## 改善箇所説明図

### 基準不適合発生箇所

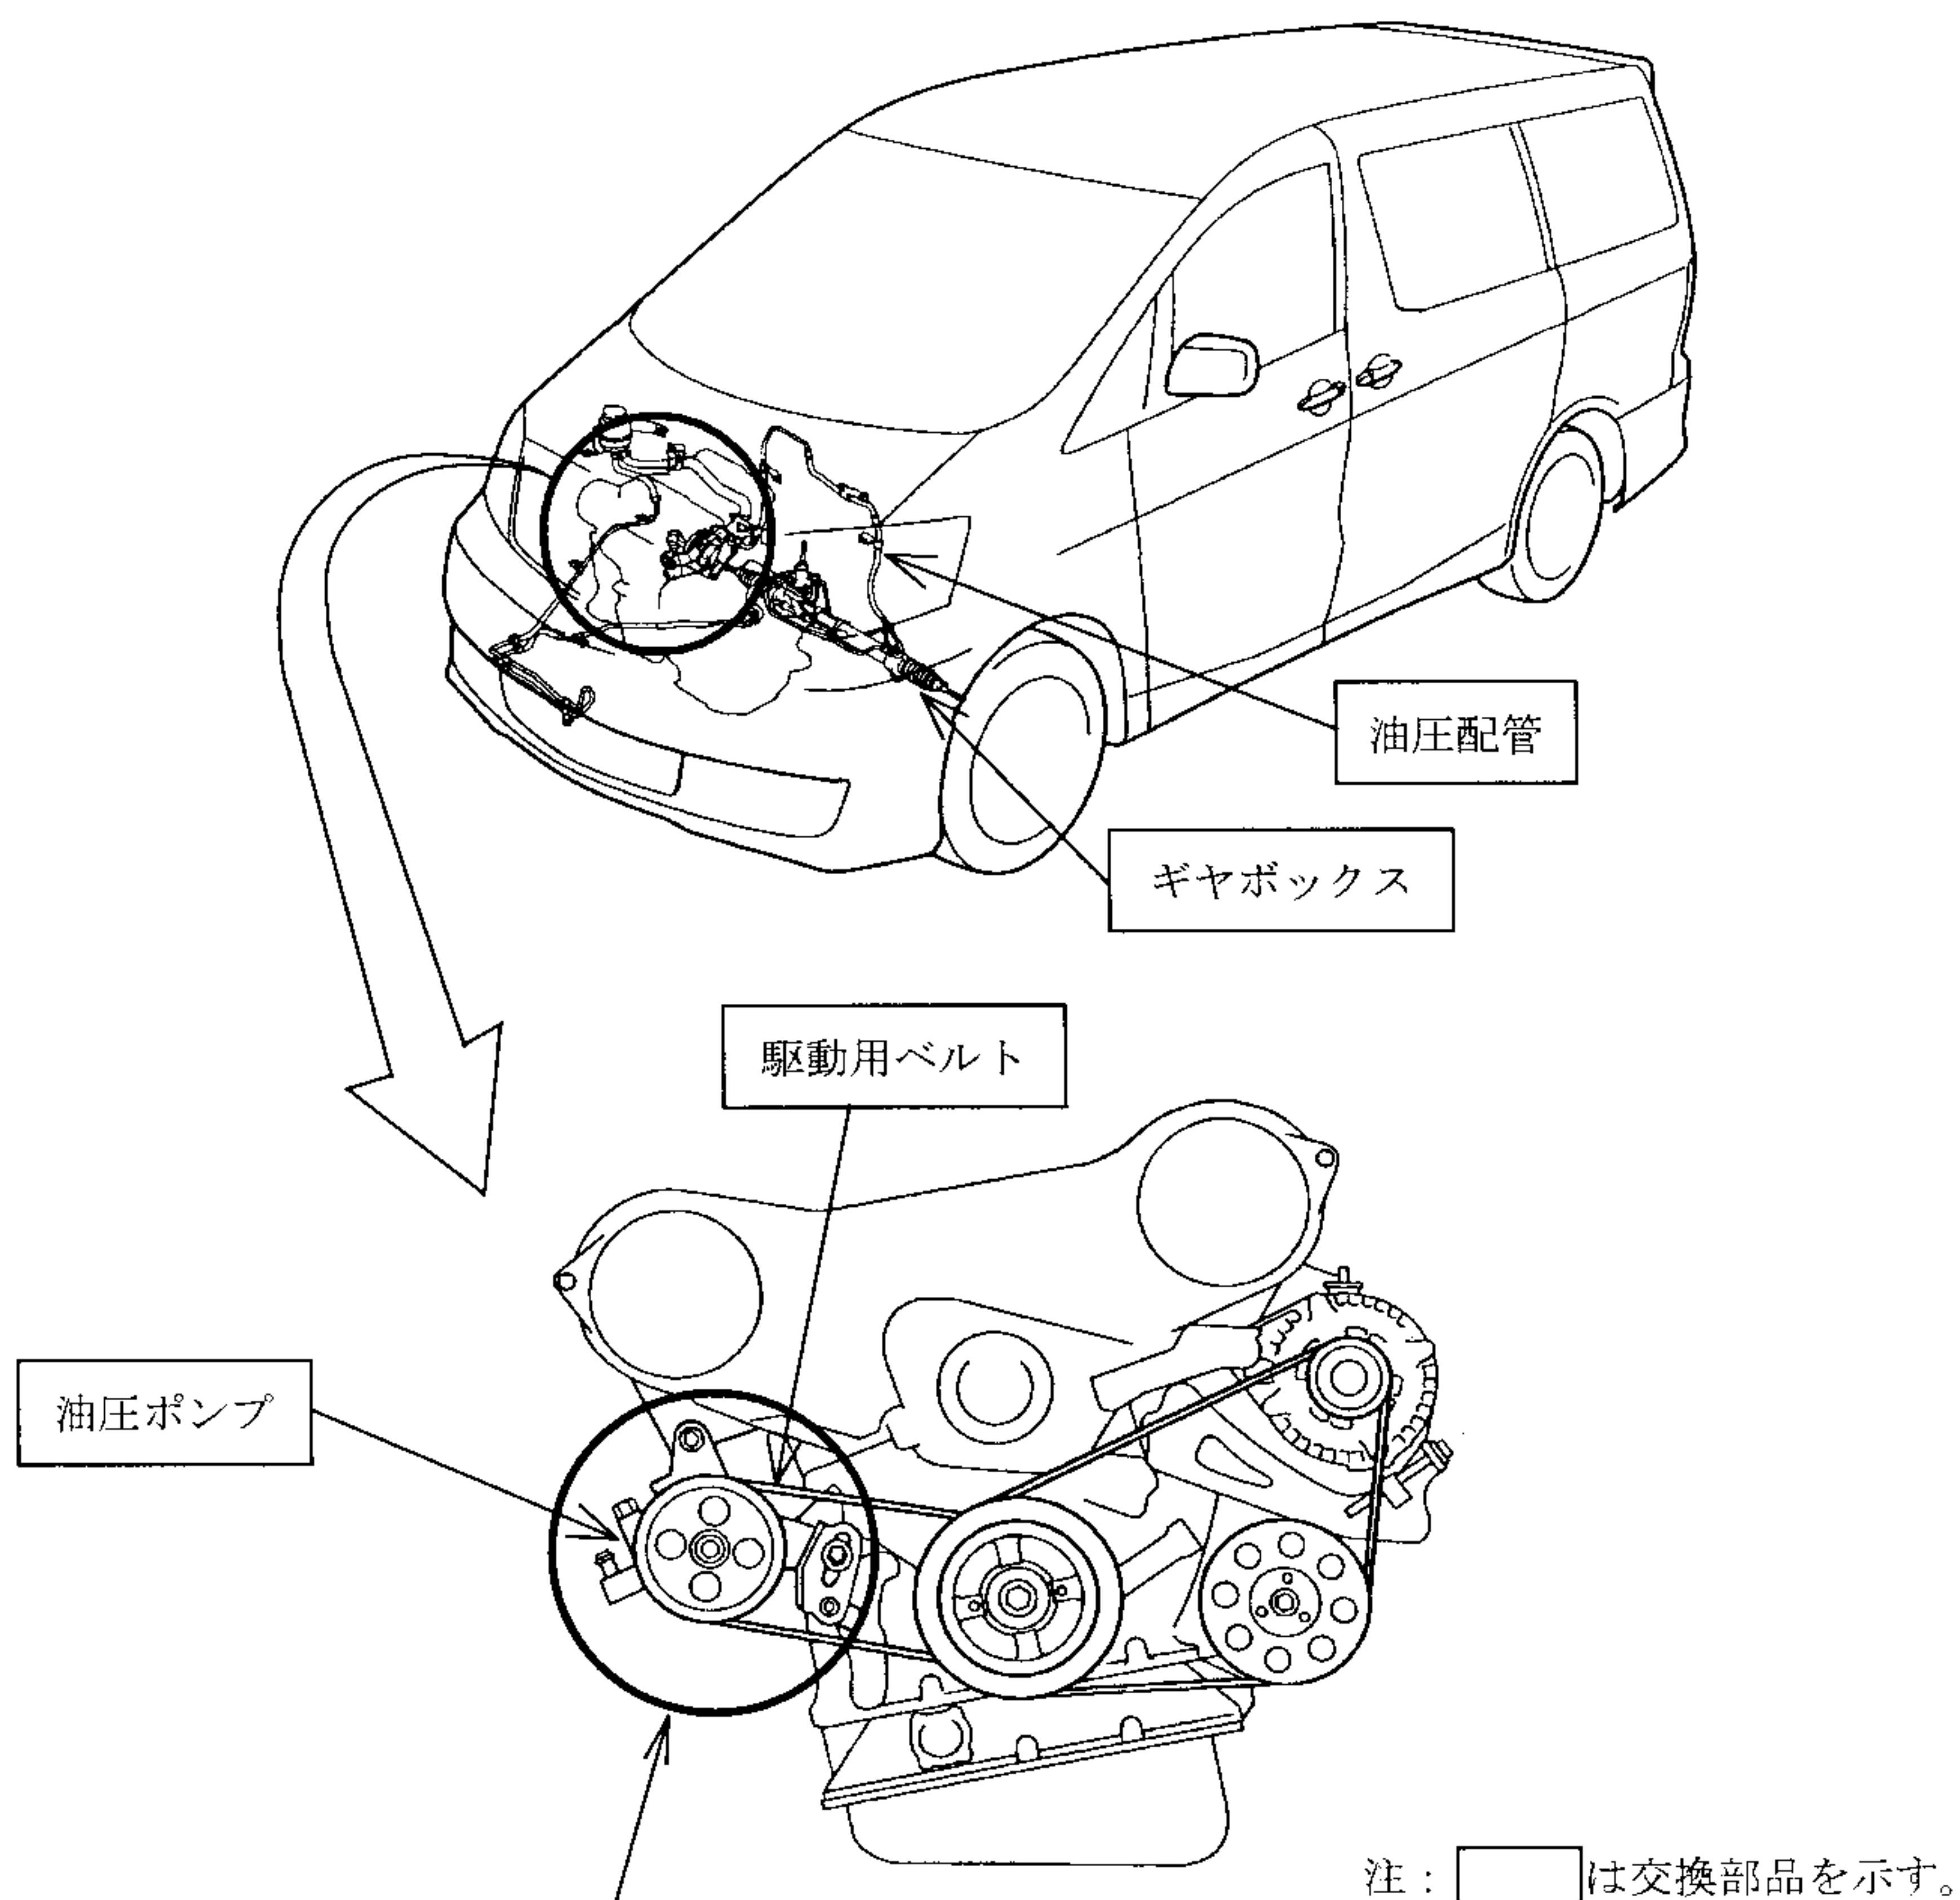
パワーステアリング用油圧ポンプの駆動用ベルト組付時の張力に過大なものがあるため、当該ポンプの軸受部が損傷し作動油が漏れ、そのままの状態で使用を続けるとハンドルの操作力が増大し、最悪の場合、当該ポンプが潤滑不良により過熱し、火災に至るおそれがある。

全車両、油圧ポンプと駆動用ベルトを新品と交換する。  
また、当該ポンプより作動油が漏れているものは、ギヤボックスと油圧配管を新品と交換する。

識別：改善済車両にはエンジンルーム内にあるネームプレート左側に黄色ペイントを塗布する。
